Unser Zeichen: L 915454 / DS

Objekt: Bebauungsplan Nr. 2.1.18 „Liegitzer Straße / Wilhelmstraße“ in Wülfrath
Hier: Vorschläge für textliche Festsetzungen zum Immissionsschutz

Abbildung 1: Auszug aus Bebauungsplan Nr. 2.1.17 der Stadt Wülfrath mit Fokussierung auf den Bereich der geplanten Änderung

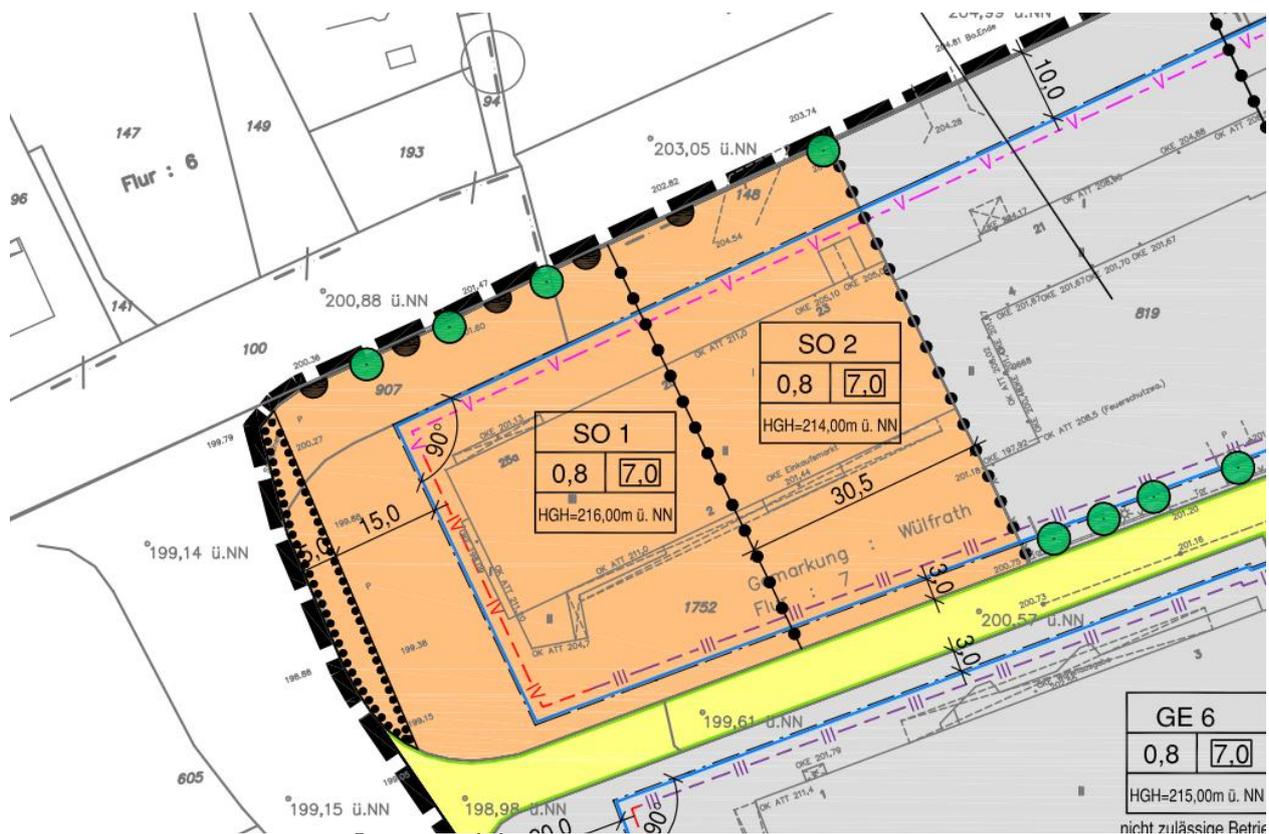
Die Lärmpegelbereiche sind hierbei durch verschieden farbige, gestrichelte Linien i. V. m. römischen Ziffern dargestellt. Für das Plangebiet werden folgende textliche Festsetzungen getroffen (vgl. Bebauungsplan Nr. 2.1.17):

Da sich die Betrachtungsweisen und Anforderungen zur Auslegung des passiven Schallschutzes mit der aktuell gültigen DIN 4109-01:2018-01 im Vergleich zur DIN 4109 von 1989 geändert haben ist es aus Sicht der Unterzeichnenden zu empfehlen diese Neufassung der Anforderungen entsprechend zu berücksichtigen.

Um den ausgeführten Umständen Sorge zu tragen, wird vorgeschlagen die unter Absatz 2 ausgeführten Darstellungen der Lärmpegelbereiche entfallen zu lassen und durch eine textliche Festsetzung auf eine Ermittlung des maßgeblichen Außenlärmpegels nach DIN 4109 im Rahmen des baugenehmigungsverfahrens abzielen:

Innerhalb des festgesetzten Sondergebietes sind an Außenteilen der baulichen Anlagen Schallschutzmaßnahmen gemäß DIN 4109 zu treffen und im Rahmen des Baugenehmigungsverfahrens nachzuweisen. Hierfür ist im Rahmen des Baugenehmigungsverfahrens der maßgebliche Außenlärmpegel nach DIN 4109-2:2018-01 Absatz 4.4.5 an entsprechend schutzbedürftigen Räumen des Bauvorhabens gutachterlich nachzuweisen und der Schallschutz entsprechend Absatz 7 der DIN 4109-1:2018-01 wie folgt auszulegen:
